INFORME DE VISITA DE CONTROL
N° 029-2020-OCI/0398-SVC

VISITA DE CONTROL
MUNICIPALIDAD DISTRITAL DE SAN RAFAEL, AMBO,
HUÁNUCO

ESTADO Y MANTENIMIENTO DE LA OBRA:
“MEJORAMIENTO DE LOS SERVICIOS DE AGUA
POTABLE E INSTALACIÓN DEL SISTEMA SANITARIO
DE EXCRETAS EN EL CENTRO POBLADO PUCARA -
DISTRITO DE SAN RAFAEL - AMBO - HUÁNUCO”

Imagen n.º 1
Detalle de tronco de eucalipto a instalar

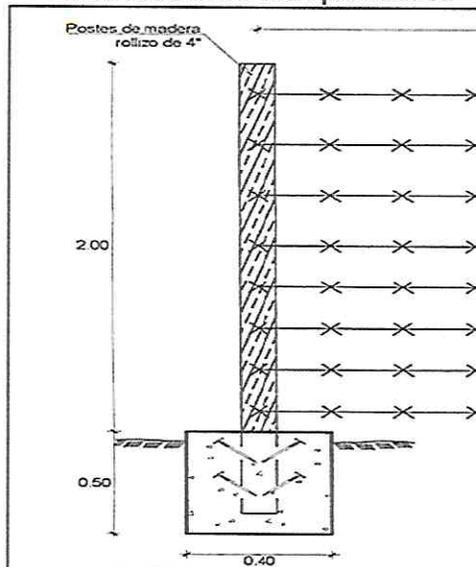
Así también, del Acta de Inspección se desprende que en el numeral 2 indica “La estructura de captación de agua, se encuentra delimitada por un cerco de protección de troncos de madera y alambres de púas, sin embargo, se advirtió que dichos troncos en su mayoría presentan longitudes inferiores a 1.50m”. El subrayado es nuestro.

Dicho lo anterior y de la inspección física realizada a la Obra, se advierte que el Contratista incumplió con instalar troncos de eucaliptos con las medidas establecidas en el Plano DCPAP-Detalle de cerco perimétrico de alambre de púas del expediente técnico, situación que no fue advertida por la Entidad y la cual se evidencia en la vista fotográfica siguiente:

Comprende la colocación de parantes de madera eucalipto o maderas similares características, rollizo de 4” de diámetro, con una altura de 2.5 m colocados en dados de concreto de $f'c = 140\text{kg/cm}^2$.

Comprende la colocación de parantes de madera eucalipto o madera de similares características, rollizo de 4” de diámetro, con una altura total de 2.5 m colocados en dados de concreto de $f'c = 140\text{ Kg/cm}^2 + 30\% \text{ P.M.}$

Vista Fotográfica n.º 5

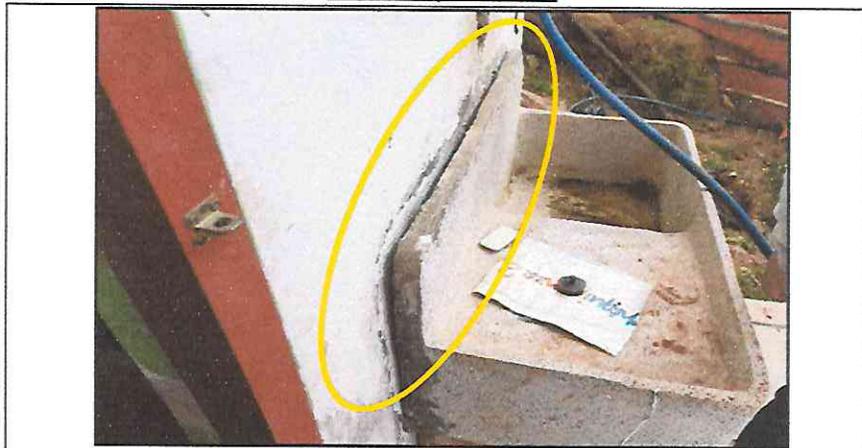
- ii. La mayoría de los lavaderos multiusos instalados, presentan desprendimiento de las paredes en las cuales se encuentran instalados, que en algunos casos terminaron en colapso, advirtiéndose en el Acta de Inspección lo siguiente “Se evidenció desprendimiento de varios lavaderos de granito instalados, que en algunos casos llegaron a colapsar”, lo cual se evidencia en las vistas fotográficas que se muestran a continuación:

Desprendimiento de lavadero instalado.

Respecto a ello, el Expediente Técnico señala que el lavadero multiusos, en ningún caso se admitirán defectos de fabricación o diseño que perjudiquen las características funcionales del aparato; cabe mencionar, que, al no contar con planos de detalles, no se pudo verificar si los lavaderos multiusos fueron ejecutados según lo establecido en el expediente técnico. El subrayado es nuestro.

Concluyendo que el Contratista instaló erradamente los lavaderos multiusos, sin considerar los parámetros establecidos en las especificaciones técnicas del expediente técnico, situación que no fue advertida por la Entidad.

Imagen n.º 2
Detalle de instalaciones de tuberías de desagüe

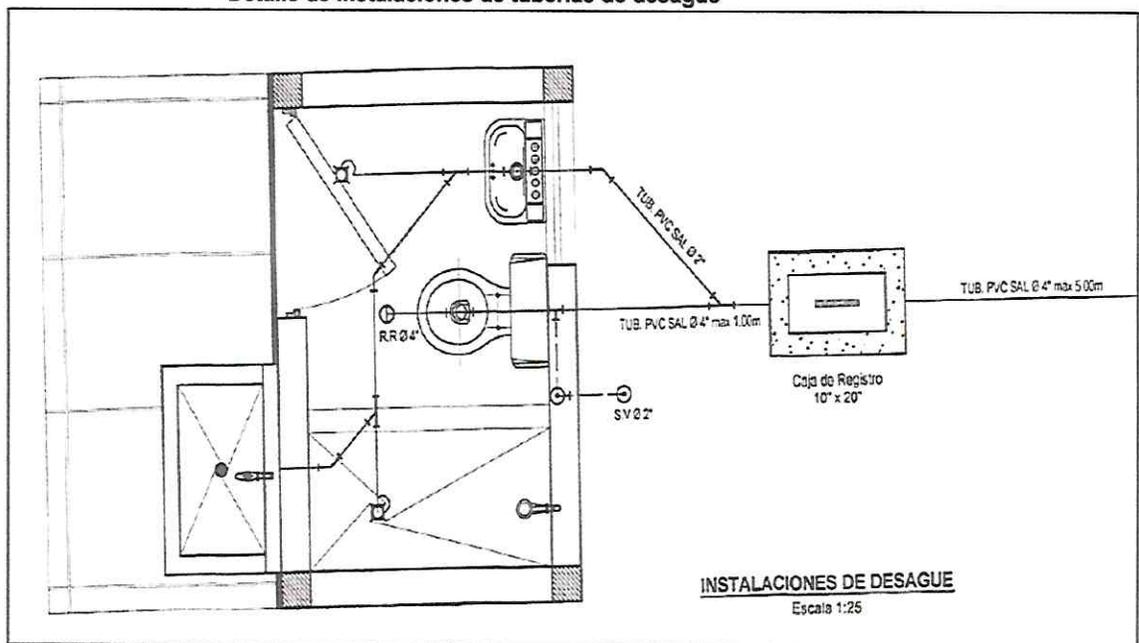
Al respecto, se evidenció que el expediente técnico proporcionado por la Entidad no contempla los planos de detalles de separación o distancia mínima de los componentes que forman parte de las Unidades Básicas de Saneamiento (UBS), pues, solo contiene el plano **TP-01 Tanque de Percolación**, que presenta detalles del biodigestor y el tanque de percolación.

Ahora bien, de la liquidación de obra aprobada por la Entidad, se advirtió la existencia del plano **LBIO-02 Letrinas con Biodigestores**, en donde se evidenció que todas las tuberías que recolectan las aguas residuales de la ducha, inodoro, lavatorio y lavadero multiusos llegan a la caja de registro y posteriormente al biodigestor y tanque de percolación, según las imágenes siguientes:

Del gráfico precedente, se advierte que, la Guía detalla que las descargas de la ducha, lavatorio y lavadero multiusos deberían descargar a una caja de registro diferente a la que recolecta la descarga del inodoro, es decir, el agua residual o de excretas proveniente del inodoro es la única que debería llegar hasta el biodigestor, sin embargo, para el caso de la Obra en mención y según lo corroborado en la liquidación de obra, todas las aguas residuales del servicio higiénico llegan hasta el biodigestor, provocando la saturación del mismo y conllevando al rebalse y discurriramiento de dichas aguas residuales, las cuales conjuntamente con las filtraciones del tanque de percolación, ocasionan humedecimiento de cimientos y paredes de infraestructuras cercanas, tales como la Institución Educativa primaria de Pucara, generando además la formación de focos infecciosos que ponen en riesgo la salud de los beneficiarios.

Vivienda del señor Raúl Huallpa colapsada.

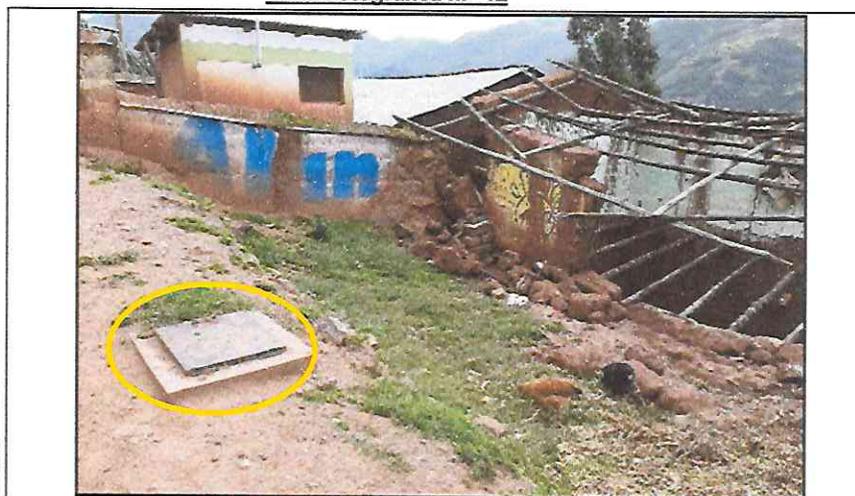
De igual forma, se evidenció que la vivienda del señor Raúl Huallpa, que fue uno de los beneficiarios de la Obra, a la fecha se encuentra colapsada, lo cual, según declaraciones del citado señor, es atribuible a las filtraciones y fugas de agua de las UBS y cámara rompe presión ubicadas en la parte superior a su domicilio, situación corroborada en el Acta de Inspección, que menciona:

"5. Existen unidades básicas de saneamiento (UBS) que fueron ejecutadas a distancias cortas de las viviendas o a un nivel superior de las mismas, tal es el caso del señor Raúl Huallpa que su vivienda se encuentra colapsada, manifestando el citado señor que se debió a causa de las filtraciones provenientes de la UBS construida en la propiedad vecina, así como, de la cámara rompe presión y UBS construidos en la parte superior de su vivienda, puesto que, el agua proveniente del tanque de percolación de los UBS y las filtraciones de la cámara rompe presión humedecieron su cimentación provocando el colapso de las paredes".
